Oppdragsgiver: Statens vegvesen

Oppdragsnr.: 52500558 Dokumentnr.: U43-REG-DSFF-007

Endringsnotat begrenset høring planID 71870000 E39 Fløyfjelltunnelen – tunnelramper i Sandviken

Figur 1-1: Til venstre er plankart som har vært på høring. Til høyre er plankart til begrenset høring.

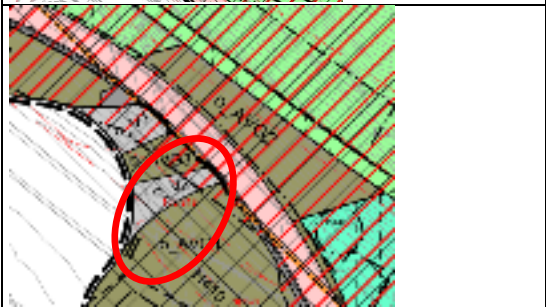
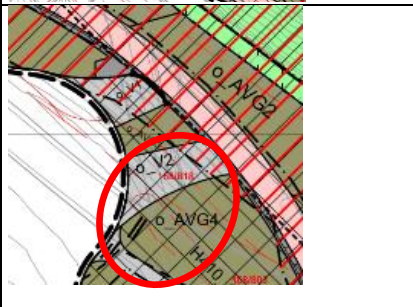
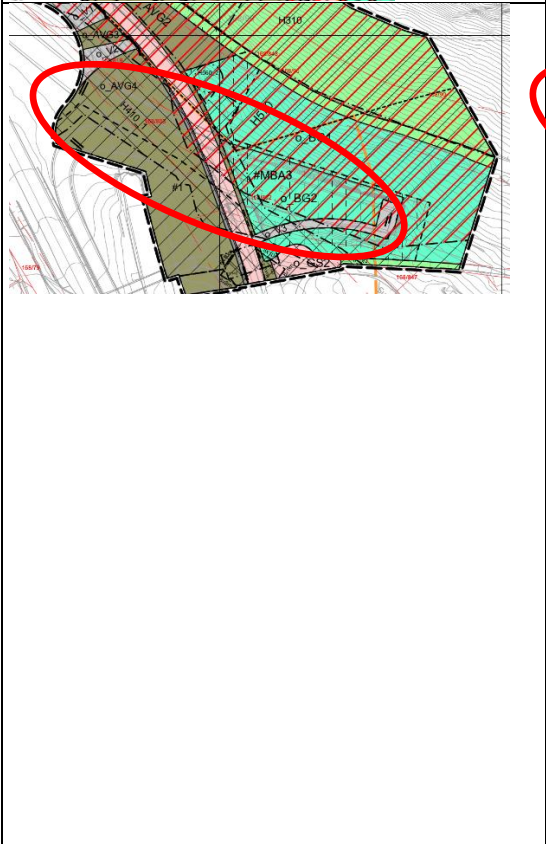
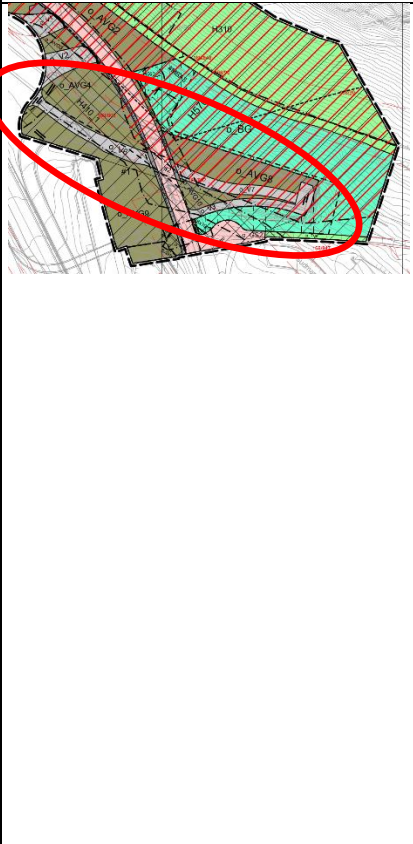
Statens vegvesen trenger tilgang til eksisterende Fløyfjelltunnel for større kjøretøy. Plankartet er derfor endret til å vise en veg fra rundkjøringen til dagens portal, noe sør for eksisterende tilfart. Behovet for dette skyldes drifts- og vedlikeholdshensyn med mulighet for lagring av utstyr. Den fremtidige bruken av bergrommet er ikke bestemt på dette tidspunktet. Den tomme tunnelen kan senere benyttes til beredskap og samfunnssikkerhet. I krisesituasjoner kan man trenge tilgang til store bergrom, og det er derfor ikke ønskelig å stenge eksisterende adkomst til tunnelen.

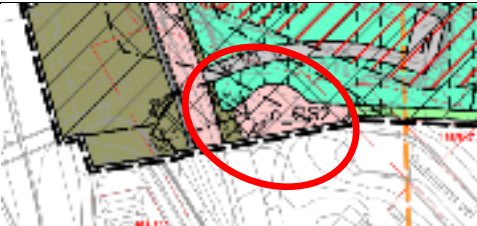
Plankart på høring	Plankart til begrenset høring	Endringer
		Arealformålet o_PA, som ligger mellom Fjellveien og Amalie Skrams vei, er endret til o_AVG7. Dette arealet kommer til å bli benyttet til samferdselsformål ved etablering av de nye portalene for Fløyfjelltunnelen og fylkesvegtunnelen. Bestemmelsene åpner for at feltet kan benyttes til opparbeiding av tilstøtende

<p>samferdselsanlegg og tunnelportal. Ved endring fra park til AVG, reguleres den reelle bruken av arealet.</p>
		<p>Deler av det midlertidige bygge- og anleggsområde #91_23, lokalisert ovenfor Fjellveien og Munkebotn regulert i gjeldende reguleringsplan for BT5 planID 65810000, var ikke inkludert i planen ved høring. Dette er lagt til ovenfor Fjellveien og Munkebotn, med feltnavn #MBA4.</p>
		<p>Bredden på o_V2 er utvidet til å samsvare med skulderkant i C-tegning. o_AVG4 er tilsvarende redusert.</p>
		<p>Det var foreslått at eksisterende og regulert (i planID 65810000) tilfart til dagens Fløyfjelltunnel skulle stenges. Arealet var regulert til blå/grønnstruktur o_BG2. Dette er endret til at dagens tilfart skal kunne benyttes som adkomst til eksisterende tunnel for store kjøretøy. Vegen er justert og snevret inn ift. Regulert løsning. Den justerte tilfarten er tilpasset regulert rundkjøring i planID 65810000 og går i kulvert under Amalie Skrams vei, dimensjonert for lastebil. Resterende arealer som inngikk i o_BG2, skal kunne gjenskapes til nytt terreng. I plankartet er vegen lagt inn som o_V6 og o_V7. Tidligere blå/grønnstruktur o_BG2 er endret til annen veggrunn, grøntareal o_AVG8 og o_AVG10. Justert tilfart o_V6 deler o_AVG4 i to, der arealet sør for o_V6 har fått feltnavn o_AVG9</p>

Ved regulert rundkjøring i planID 65810000 er det lagt til symbol for vegstenging/fysisk sperre på o_V6 adkomst til dagens portal. Dette for å synliggjøre at vegen ikke er åpen for ordinær trafikk.
		Murer langs Amalie Skrams vei er justert på grunn av tilpassing av murer mot kulvert under Amalie Skrams vei. Langs mur på østsiden av Amalie Skrams vei, over kulverten, er o_AVG5 endret til o_AVT2. En del av o_AVG5 på østsiden av Amalie Skrams vei, sør for kulverten, er inkludert o_AVG10.
		Feltet o_GS2 er trukket ned til Amalie Skrams vei, o_GS1. Det er fordi o_GS2 er del av snuplass, hvor lastebiler skal kunne snu fra Amalie Skrams vei. Svingradius mot Amalie Skrams vei er lagt til. O_AVG6 er tilsvarende redusert.
		Plankartet viser bestemmelsesområde #2 for regulering av kulvert under Amalie Skrams vei.

Figur 3-2 Plantegning som viser tilkomstveger under og fra Amalie Skrams veg. Snittlinje markerer snitt over.

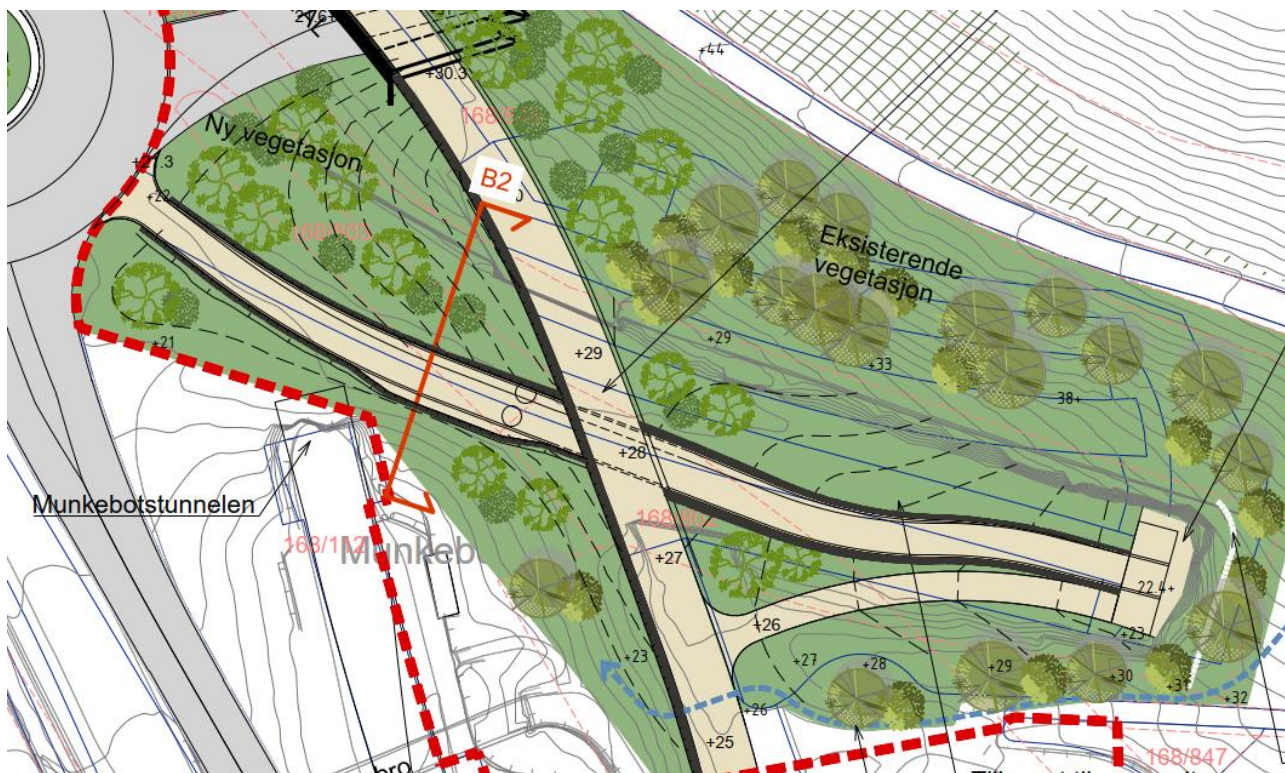
I nytt forslag opprettholdes tilkomst fra Amalie Skrams veg, og det legges i tillegg inn tilkomst fra regulert rundkjøring og under Amalie Skrams veg til tunnelportalen. Dette setter begrensninger på utforming og utstrekning av tiltenkt fylling, som dermed vil bli noe redusert. Den største visuelle påvirkningen blir terrengstøttemurer langs ny tilkomstveg under Amalie Skrams veg. Langs vestsiden av Amalie Skrams veg opprettholdes den lave natursteinsmuren fra forrige planforslag, dette for å redusere maksimal høyde på terrengstøttemur langs tilkomstvegen. På det høyeste vil muren likevel være 6 m høy, som vil gi betydelig nær- og fjernvirkning av tiltaket.
